パナソニック株式会社
 オートモーティブ&インダストリアルシステムズ社
 メカトロニクス事業部 モータビジネスユニット

小形ギヤードモータ 新Gシリーズ用コンデンサ 生産地変更および仕様変更(表示内容・外形寸法)のお知らせ

【表 1】 モータに付属のコンデンサの表示・寸法、
 および オプション品（別売）コンデンサ品番と適用コンデンサキャップ品番が変更
 ※コンデンサの写真は代表写真です。

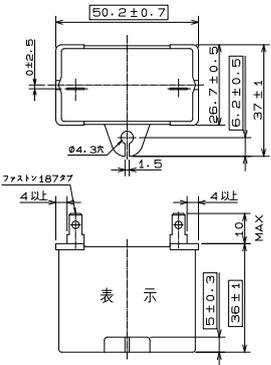
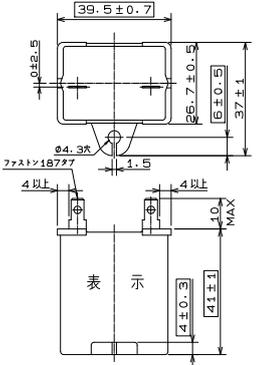
| 項目 | 従来 | 変更 | 内容 |
|---|---|--|---|
| 表示内容  |  |  | SHの後の記号が変わります。 JPS → DPX |
| 寸法 |  |  | 口部寸法が変更になります。 ファストン端子の形状・寸法は、変更ございません。 |

| 項目 | 従来 | 変更 | 内容 |
|---|---|--|---|
| オプション品（別売） コンデンサ品番 | M0PC20M20 | M0PC20M20A | 末尾に、「A」が付きます。 従来品番は廃番となります。 |
| オプション品（別売） 適用コンデンサキャップ品番 | M0PC5026  | M0PC3926  | コンデンサの寸法変更に伴い適用品番が変わります。 |

【表 2】 モータに付属のコンデンサの表示・寸法、
 および オプション品（別売）コンデンサ品番と適用コンデンサキャップ品番が変更
 ※コンデンサの写真は代表写真です。

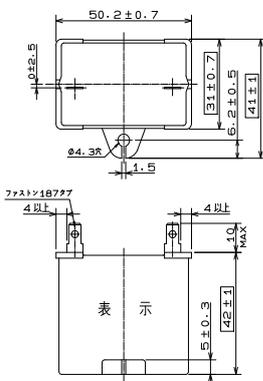
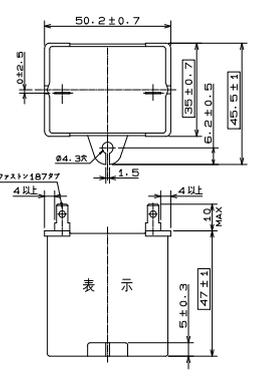
| 項目 | 従来 | 変更 | 内容 |
|---|--|--|---|
| 表示内容  |  <p>SPU20X306AQA 200VAC 30#F 70° 10000AFC PROTECTED 50/60Hz JAPAN</p> ロット記号 |  <p>SPU20X306AQSA 200VAC 30#F 70° 10000AFC PROTECTED 50/60Hz CHINA</p> ロット記号 | UL 認定品コンデンサ UL PART No.が変わります。 ● 従来: JSU20X306AQA 変更: SPU20X306AQSA ● JAPAN → CHINA |
| 寸法 (上の写真と向きが 異なります) |  |  | □部寸法が変更になります。 ファストン端子の形状・寸法 は、変更ございません。 |

| 項目 | 従来 | 変更 | 内容 |
|---|--|--|---|
| オプション品（別売） コンデンサ品番 | M0PC30M20 | M0PC30M20A | 末尾に、「A」が付きます。 従来品番は廃番となります。 |
| オプション品（別売） 適用コンデンサキャップ品番 | M0PC5032  | M0PC5835G  | コンデンサの寸法変更に伴い 適用品番が変わります。 |
